Normandie

**Avis délibéré de la mission régionale d'autorité
environnementale (MRAe) de Normandie sur le projet
d'extension de la verrerie Nipro Pharmapackaging
France sur la commune d'Aumale (76)**

N° : 2020-3813

Figure 18 : Voisinage immédiat de l'installation classée

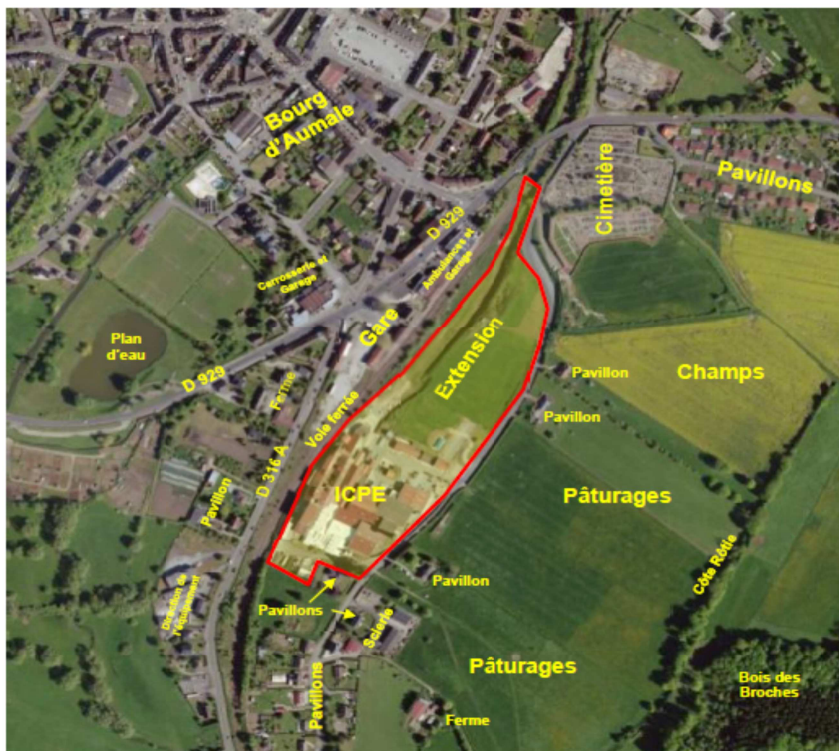
Comme déjà indiqué *supra* d'une manière générale, l'étude de danger gagnerait néanmoins à être illustrée d'un plan permettant de mieux situer l'ensemble des installations du site industriel projeté et les phénomènes dangereux qui leur sont potentiellement liés, au regard des enjeux en présence dans leur environnement extérieur immédiat, notamment les bâtiments d'habitation et d'activités les plus proches.
